Determinazione dirigenziale	n. DET-AMB-2022-1644 del 01/04/2022
Oggetto	Modifica non sostanziale del provvedimento di Autorizzazione Unica Ambientale (AUA), adottato ai sensi del D.P.R. 59/2013 da ARPAE-AACM con Determinazione dirigenziale DET-AMB-2021-1348 del 22/03/2021, scadenza validità in data 12/07/2036, per impianto destinato ad attività di officina meccanica, sito in Comune di Anzola dell'Emilia (BO), via Monaldo Calari n. 1, intestato alla società SERVOMECH SPA.
Proposta	n. PDET-AMB-2022-1681 del 29/03/2022
Struttura adottante	Servizio Autorizzazioni e Concessioni di Bologna
Dirigente adottante	PATRIZIA VITALI

Oggetto: Modifica non sostanziale del provvedimento di Autorizzazione Unica Ambientale (AUA), adottato ai sensi del D.P.R. 59/2013 da ARPAE-AACM con Determinazione dirigenziale DET-AMB-2021-1348 del 22/03/2021, con scadenza di validità in data 12/07/2036, per l'impianto destinato ad attività di officina meccanica e sito in Comune di Anzola dell'Emilia (BO), via Monaldo Calari n. 1, intestato alla società **SERVOMECH SPA**.

OGGETTO: Parere per Autorizzazione Unica Ambientale per la matrice scarichi di acque reflue ai sensi del D.P.R. n. 59/2013.

**Oggetto: ISTANZA

DOCUMENTI PROGETTUALI
 RETE DI SMALTIMENTO DELLE ACQUE REFLUE
 PLANIMETRIA

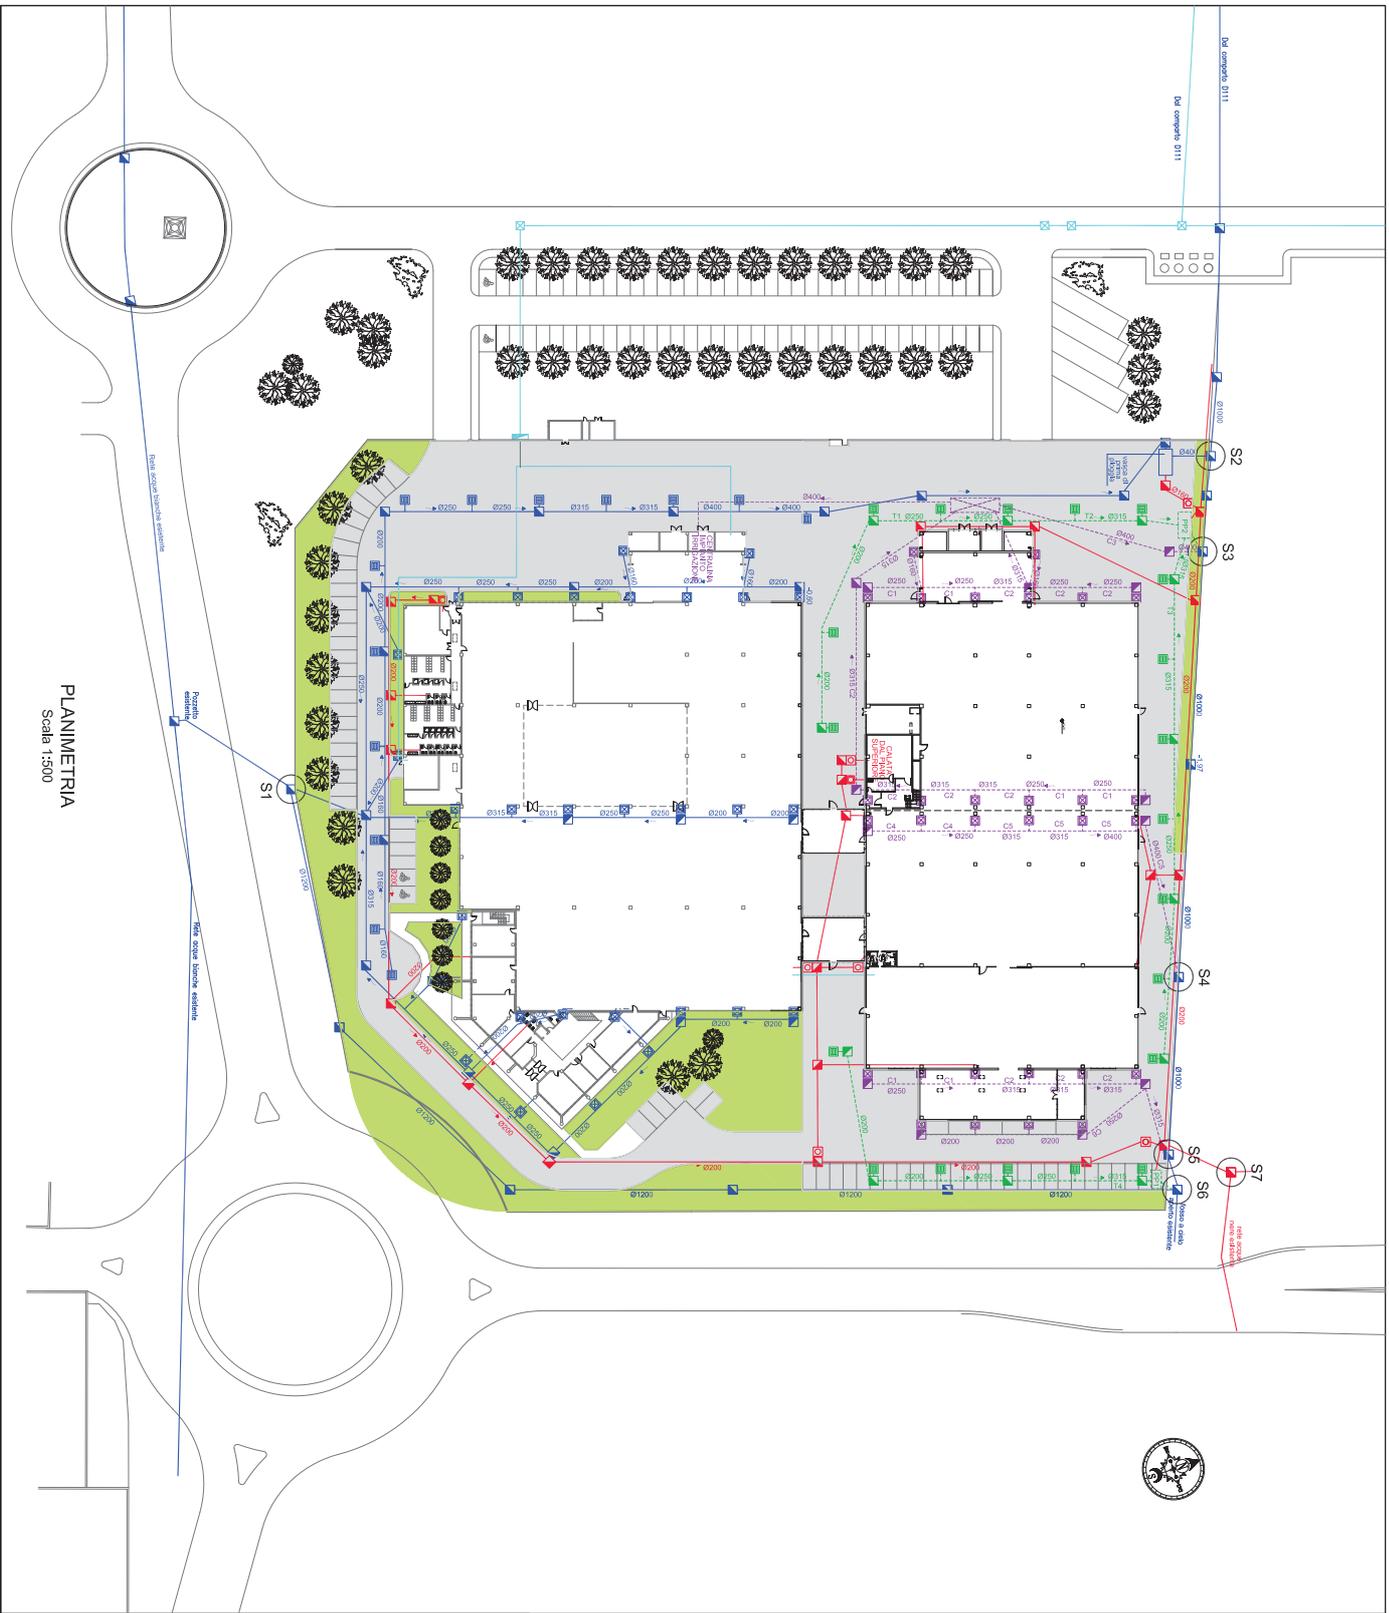
- scarico **S1** acque meteoriche originate dalla raccolta delle acque meteoriche non contaminate originate dai coperti degli edifici e dalle aree di parcheggio e transito nella parte meridionale del complesso con immissione nella rete delle acque bianche di via Santi;

- scarico **S2** acque meteoriche di 2° pioggia originate dall'impianto di prima pioggia **PP2** con immissione nella rete bianca di comparto sita a nord del complesso;

- scarico **S3** acque meteoriche non contaminate originate dal troppo pieno della vasca di raccolta delle acque meteoriche per riuso irriguo del coperto dell'edificio nord con immissione nella rete bianca di comparto sita a nord del complesso;

- scarico **S4** acque meteoriche non contaminate del coperto dell'edificio nord con immissione nella rete bianca di comparto sita a nord del complesso;

- scarico **S5** la miscela delle:
 - acque meteoriche non contaminate del coperto dell'edificio nord (lato est);
 - acque meteoriche di 2° pioggia originate dall'impianto di prima pioggia **PP1**;
 con immissione nella rete bianca di comparto sita a nord del complesso

- e delle aree di parcheggio e transito dell'area est con immissione nella rete bianca di comparto sita a nord del complesso;
 - scarico **S6** acque meteoriche non contaminate delle aree di parcheggio e transito dell'area est del complesso con immissione nella rete bianca di comparto sita a nord del complesso;

- scarico **S7** acque nere della fognatura di comparto sita nella parte nord del complesso, in cui sono convogliati, secondo le indicazioni riportate nella cartografica trasmessa, 4 distinte immissioni di acque reflue senza che sia stato attribuito un identificativo che veicolano le :

- acque reflue domestiche dello stabilimento;
 - le acque di prima pioggia originate dall'impianto PP1;
 - le acque di prima pioggia originate dall'impianto PP2;
 alla rete fognaria delle acque miste di via Nuova afferente all'impianto di trattamento finale di Anzola dell'Emilia – Capoluogo;

- **vengono ammesse in pubblica fognatura la miscela delle:**
 - **acque reflue domestiche (bagni, servizi igienici e mensa aziendale) sempre ammesse nel rispetto del Regolamento del Servizio Idrico Integrato;**

- **acque reflue industriali in precedenza descritte afferenti a punti di scarico parziale PP1 e PP2;**
- **le acque reflue industriali dovranno rispettare i valori limite previsti dalla tab. 3 dell'allegato 5 alla parte terza del D. Lgs.152/2006 - colonna scarichi in rete fognaria;**

- **i pozzetti di ispezione e prelievo delle acque reflue dovranno essere conformi allo schema tipo di cui al Regolamento del Servizio Idrico Integrato - Allegato 2 e dovranno consentire:**
